'PROPOSTE DI CONTRODEDUZIONI'
ALLE OSSERVAZIONI AL PGTU ADOTTATO

Documento predisposto dall'U.O.C.
Mobilità e Trasporti su indirizzi
dell'Amministrazione Comunale

**AGGIORNAMENTO****PIANO GENERALE TRAFFICO URBANO**

Città di Cinisello Balsamo

OSSERVAZIONE (4)

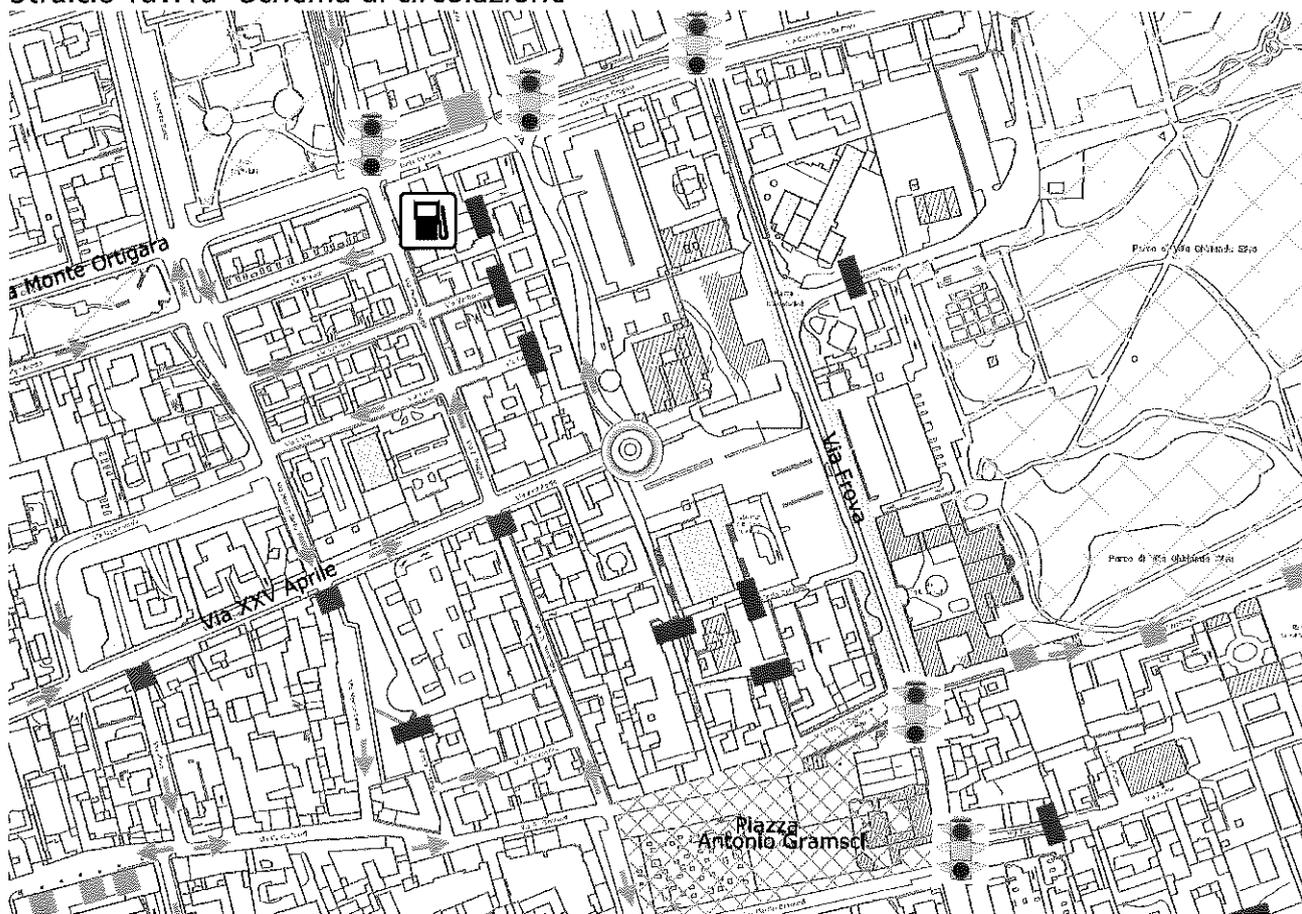
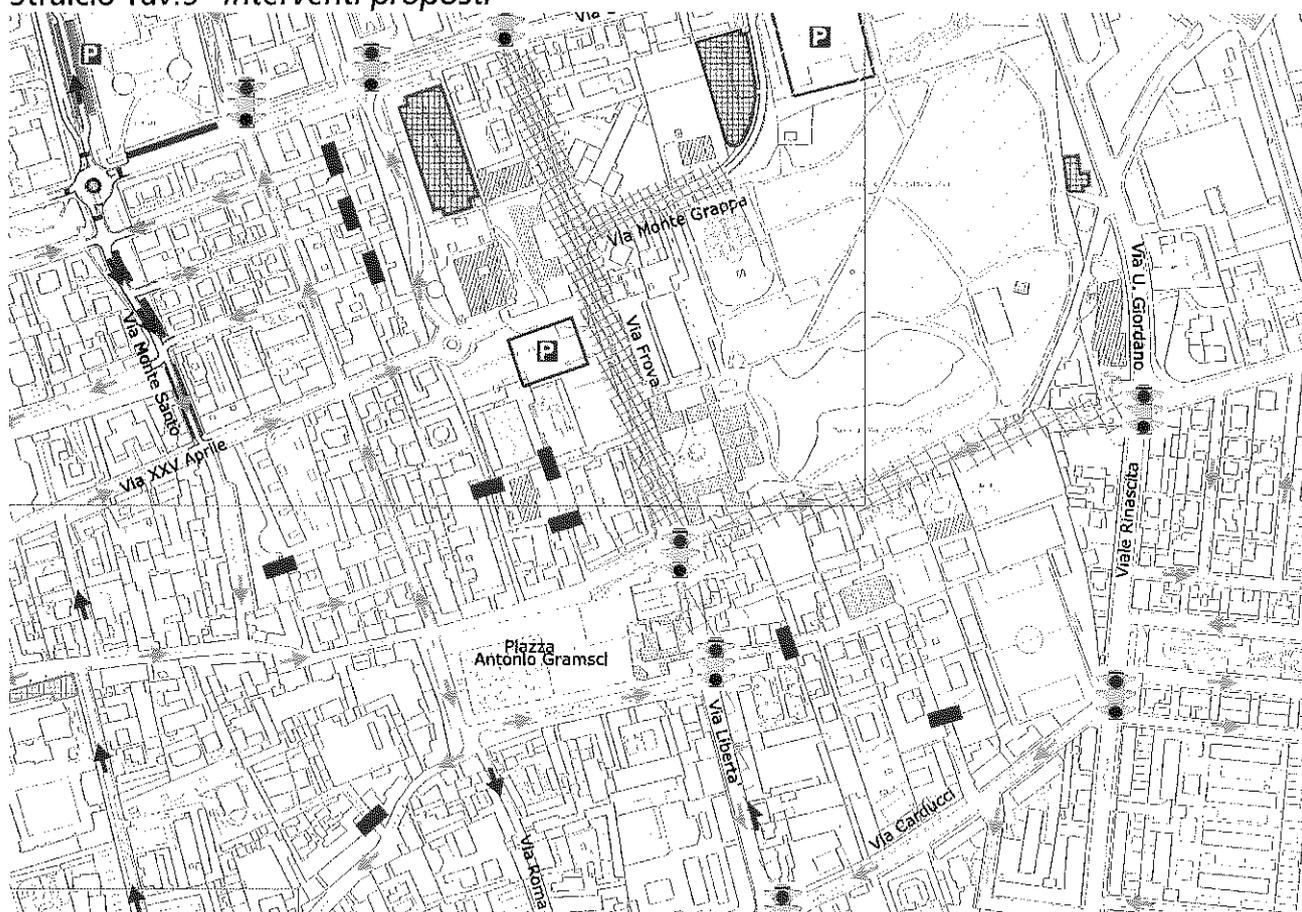
Opzione A: apertura in entrata parcheggio da via Frova o Vicolo del Gallo con uscita via Musu; Opzione B: Apertura in entrata parcheggio da via Frova - ricerca parcheggio uscita via Frova.

Per quanto riguarda l'ipotesi di consentire l'ingresso/uscita ad una porzione del parcheggio "palazzetto dello sport" direttamente da via Frova e/o vicolo del Gallo, risultano essere soluzioni non compatibili con i principali obiettivi (di cui alla normativa relativa al PGU) che chiedono esplicitamente la riduzione e l'abbattimento di adduzione di nuove quote di traffico in via Frova, aumento del traffico parassitario alla ricerca di un parcheggio con il conseguente peggioramento delle condizioni di circolazione ed inquinamento acustico ed atmosferico, così come peraltro meglio indicato al paragrafo 9 - PGU: OBIETTIVI E FINALITA' contenuto nell'Elaborato RELAZIONE al PGU. Tale soluzione darebbe altresì origine ad un percorso veicolare improprio di bypass intensificando pertanto la tipologia di traffico sopra meglio precisata. Considerato altresì che il tratto in questione di via Frova è previsto e riconfermato quale ZTL (Zona a Traffico Limitato), si propone di non accogliere l'osservazione n. 4.

OSSERVAZIONE (5)

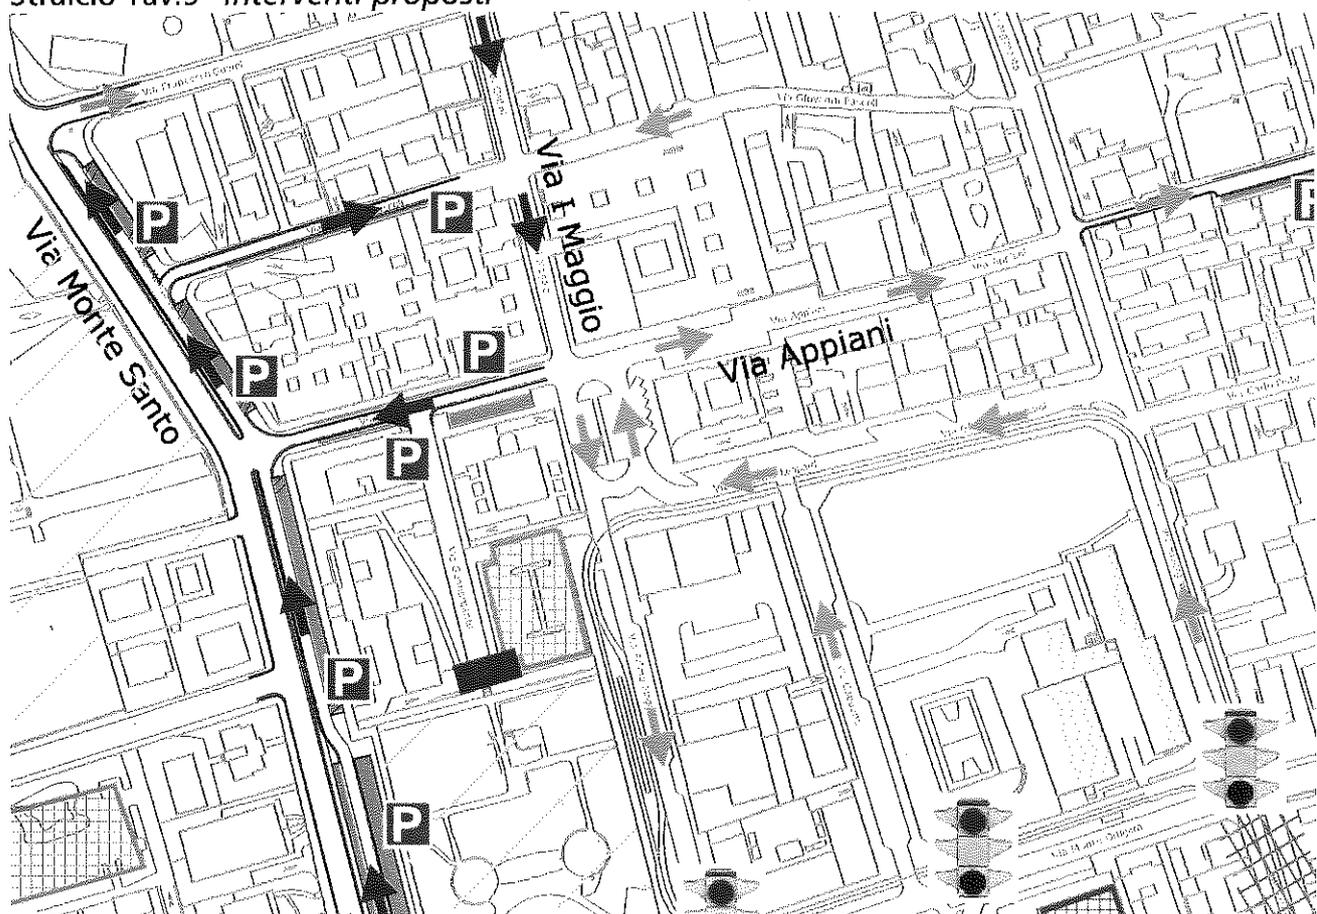
Risistemazione degli incroci riguardanti via I Maggio/Leopardi - via I Maggio/Appiani (II Biscotto).

La proposta di risistemazione degli incroci riguardanti via I Maggio/Leopardi - via I Maggio/Appiani non è accoglibile in quanto andrebbe a modificare un transito "a rotatoria" che attualmente vige e che consente una gestione in sicurezza non solo rispetto al transito della Linea 31 ma anche degli stalli di sosta auto attualmente presenti. Tale soluzione è altresì compatibile con il transito della linea 702 in direz. Seto M1-Cologno Nord e con un eventuale istituzione di un'ulteriore fermata quale immediato intersacambio con il capolinea di via I Maggio della Linea 31. Alla luce di quanto sopra detto si propone pertanto di non accogliere l'osservazione n. 5.

OSSERVAZIONE (6)

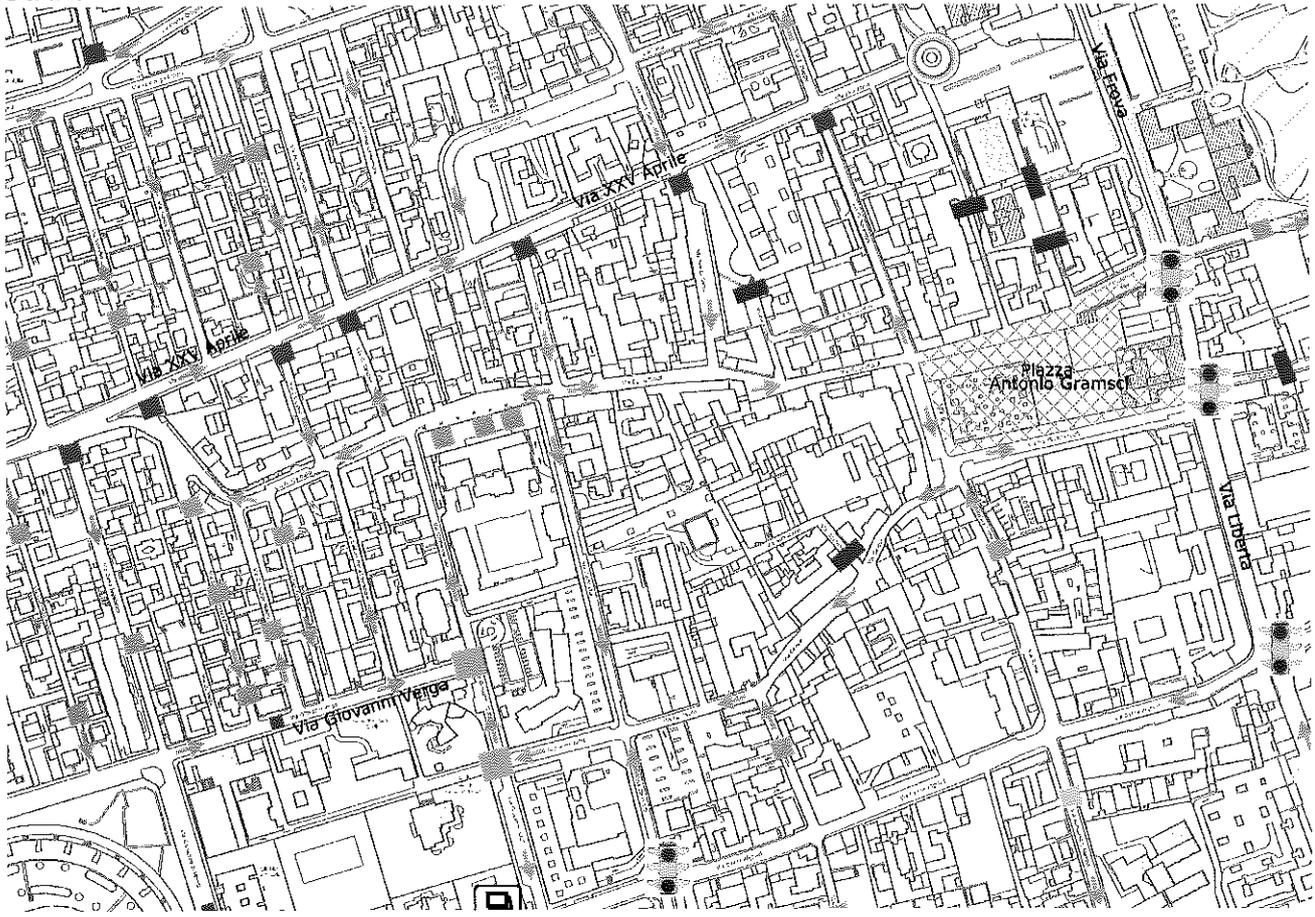
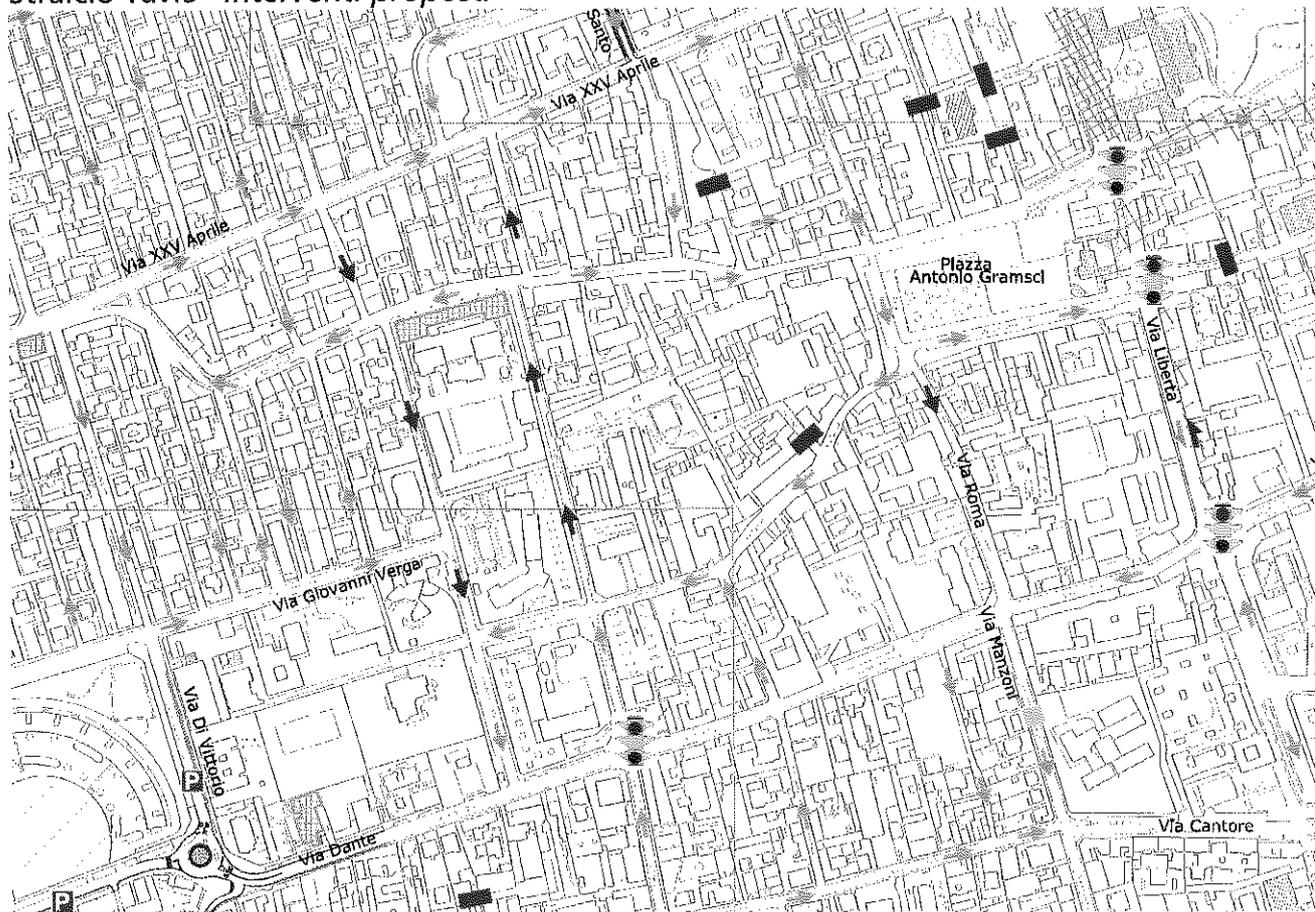
Mantenimento degli attuali sensi di marcia e viabilistici di via Dante e via Roma.

Lo strumento adottato già prevede il mantenimento dell'attuale senso di marcia di via Dante. Per quanto concerne la proposta di mantenimento dell'attuale senso di marcia di via Roma (in direz. nord) si rileva che, l'inversione di marcia in direz. sud della stessa consentirebbe sì un più rapido spostamento del quartiere centrale della città in direzione Milano ma a discapito di una maggiore adduzione di nuove quote di traffico in attraversamento creando un contestuale sovraccarico della via Manzoni con la riattivazione di un'intersezione stradale, con visibilità estremamente ridotta, tra la via Dante, Manzoni e via Roma. Per quanto sopra detto si propone pertanto di accogliere l'osservazione n. 6. L'accoglimento della presente osservazione, comporta la modifica delle Tav. 9 "interventi Proposti" e Tav. 14 "Proposta di tariffazione della sosta nell'area centrale nel medio periodo" e modificando il secondo punto elenco al paragrafo 10.4 - PGTU: QUADRO PARTICOLAREGGIATO CENTRO-NAF CINISELLO contenuto nell'Elaborato RELAZIONE al PGTU nel seguente modo: "Mantenimento dell'attuale senso unico di marcia nel tratto nord di via Roma".

OSSERVAZIONE (7.1)

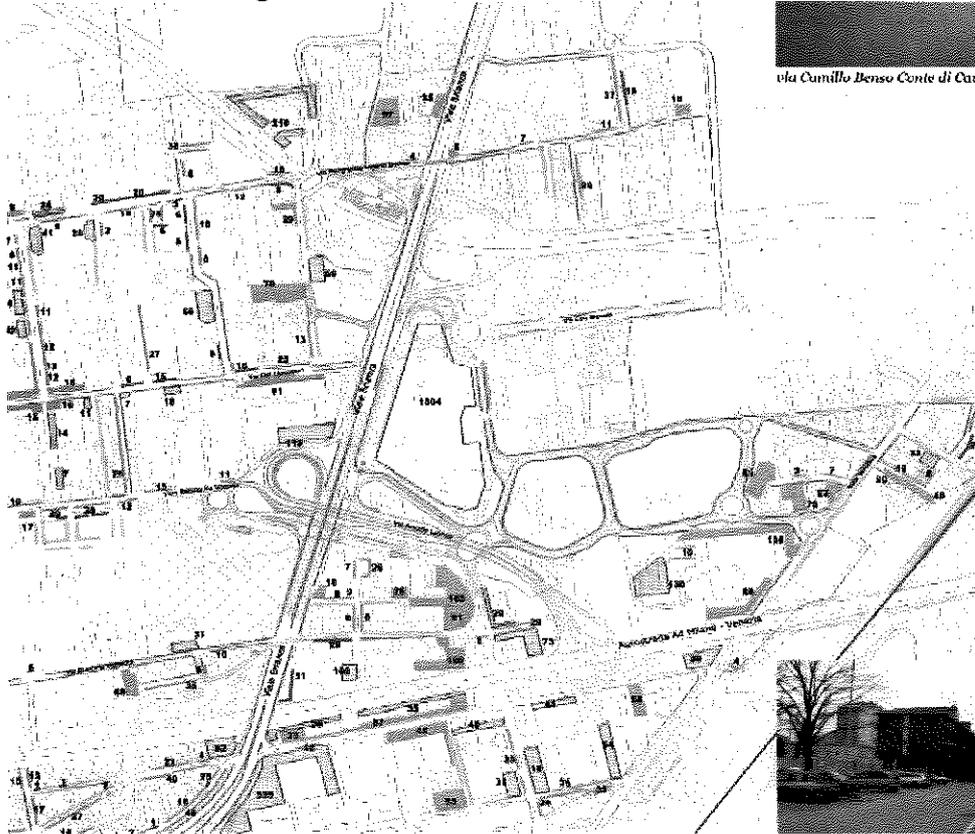
Tav. 1a (schema di circolazione) e 4 (Regolamentazione della sosta): richiesta di recepimento delle previsioni di natura viabilistica contenute nella proposta di accordo di programma in itinere.

Il PGTU è uno strumento di pianificazione i cui contenuti obbligatori sono stati specificati ed illustrati con la direttive del Ministero dei LL.PP. n.77/1995 e che lo definiscono come strumento di "immediata realizzabilità". Il Piano contiene altresì "un insieme integrato di interventi per il miglioramento delle condizioni della circolazione nell'area urbana, (...), realizzabili nel breve periodo, arco di tempo biennale....". Ciò premesso, considerato che la citata "proposta di accordo di programma in itinere" non è attualmente riconducibile ad un preciso arco temporale, si propone di non accogliere l'osservazione n. 7 punto 1.

OSSERVAZIONE (7,2)

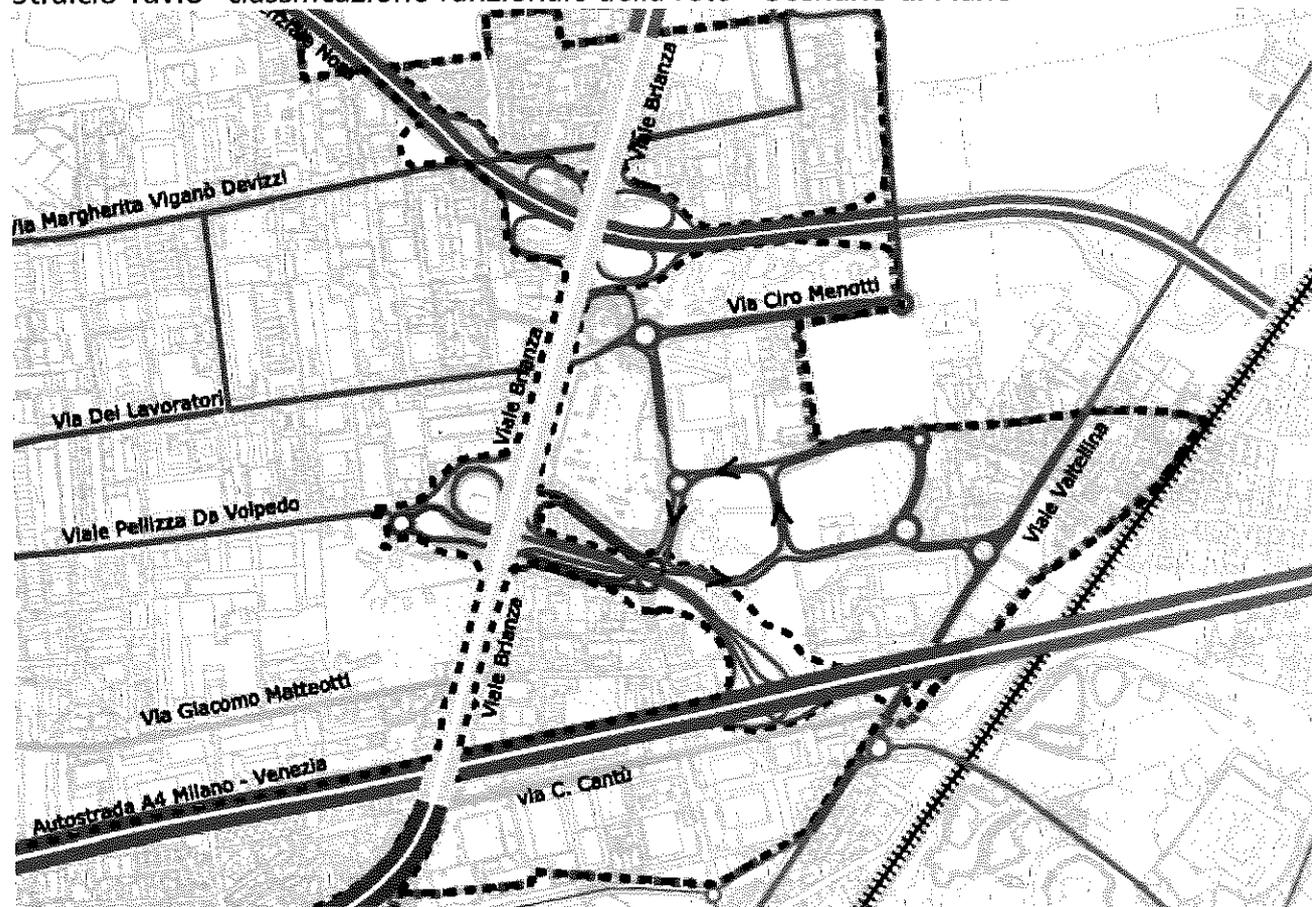
Tav. 8 (proposta di perimetrazione centro abitato): richiesta di inclusione nel perimetro di c.a. anche della prima porzione di via Galileo Galilei che inizia dalla rotatoria "dei Gracchi" direz. est.

Si pende atto dell'osservazione presentata precisando che la stessa risulta essere un mero errore materiale, pertanto si propone di accogliere l'osservazione n. 7 punto 2.

L'accoglimento della presente osservazione, comporta la modifica della Tav. 8 (proposta di perimetrazione centro abitato): includendo nel perimetro di c.a. anche la prima porzione di via Galileo Galilei che inizia dalla rotatoria "dei Gracchi" direz. est.
